# 第3回 名勝木曾川の堤防整備に関する検討委員会 説明資料

## 第2回 名勝木曾川の堤防整備に関する検討委員会 議事要旨

# 前回(第2回)委員会結果の関係団体等への説明

横断図B 堤防が家屋へ近接する断面

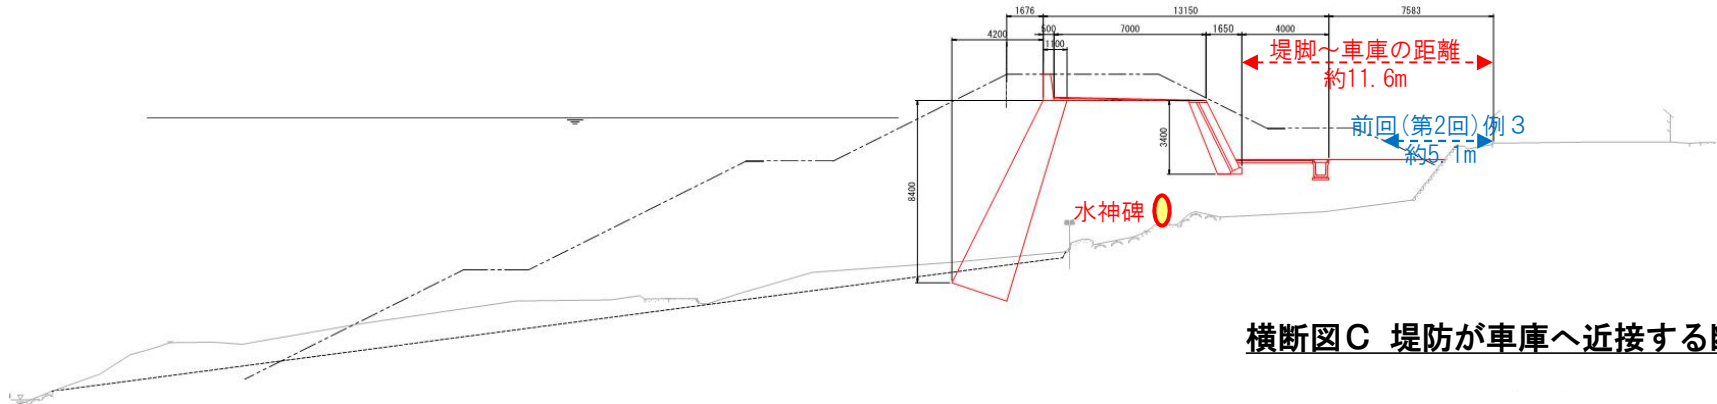
- 水神や渡しについては、対岸(犬山市側)のことも調べ、歴史的な価値が共有されるよう、委員会として取りまとめてもらいたい
- B 地元自治会等**
  - 今回の資料で示された堤防の位置は、家屋側に寄り過ぎている。堤防の形状は例3でも構わないが、川側の位置をせめて例2とし、圧迫感を緩和してほしいし、家屋敷地の改変が生じないようにしてもらいたい
  - 今回の資料では、家屋側からの堤防整備後のイメージが分からない
  - 堤防家屋側の通路上流端は、行き止まりとせず、街路へ接続してもらいたい
  - 渡し跡への通路は、軽トラックの往来機能を確保してほしい。渡し跡では4月のお詣りや正月の左義長を行っている
  - 渡し跡への通路は、消防車の往来機能を確保してほしい。渡し跡付近では消防の放水訓練を定期的実施している。消防水利との接続も確保してほしい
  - 宝積寺地区の家庭排水は、合併浄化槽から木曾川へ直接的に行っており、堤防整備後にも機能が低下しないようにしてもらいたい
  - 宝積寺地区の雨水排水は、路地の側溝で木曾川へ直接的に行っており、堤防整備後にも機能が低下しないようにしてもらいたい
  - 整備区間下流端の排水路が堤防整備に伴い暗渠となるとのことだが、木曾川の水位が高くても内水の排除ができるようにしてもらいたい
  - S58(1983).9洪水では、栗栖地区(犬山市)の県道やその背後の住家床下が浸水した。栗栖地区の堤防整備も進めてもらいたい

- 前回(第2回)の例3(川表・川裏ともに土留擁壁を設置、天端部へは直壁を設置)をもとに通路・階段等を具体化した。
- なお、堤防の位置は、地元の要望に基づき河川方向へ少し移動した。

【参考】 前回(第2回)の例2 川表に土留擁壁を設置

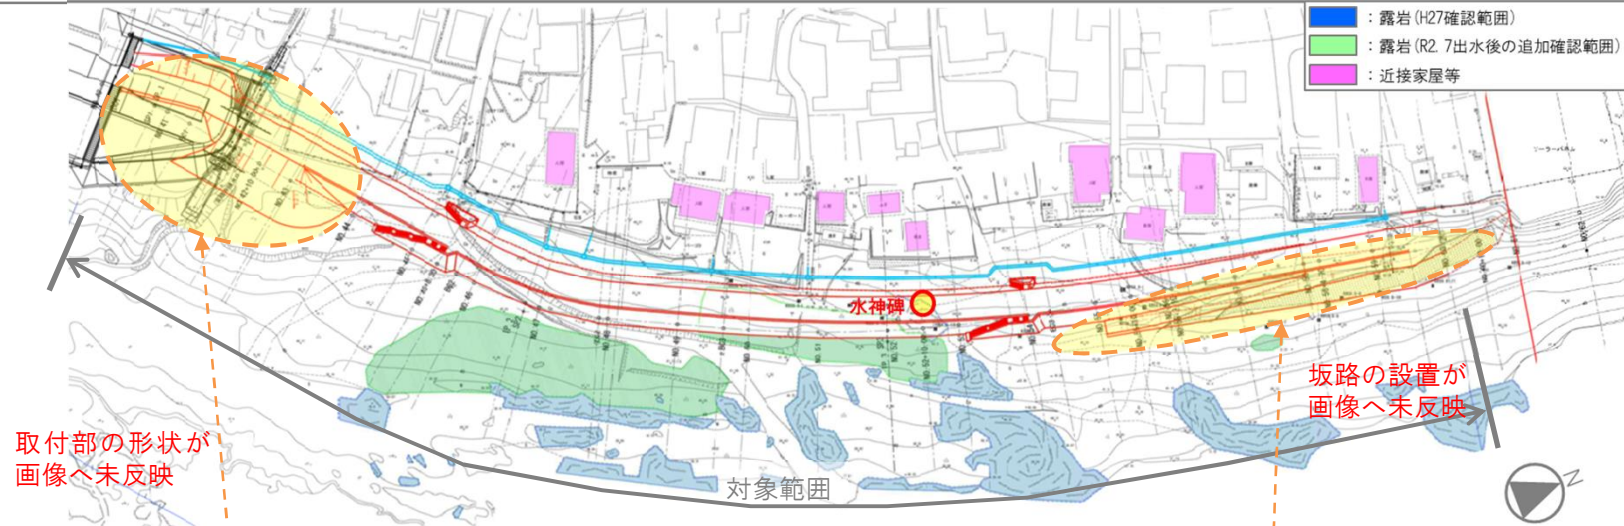
- 露岩の残存割合は、堤防位置の移動に伴い約89%となった。
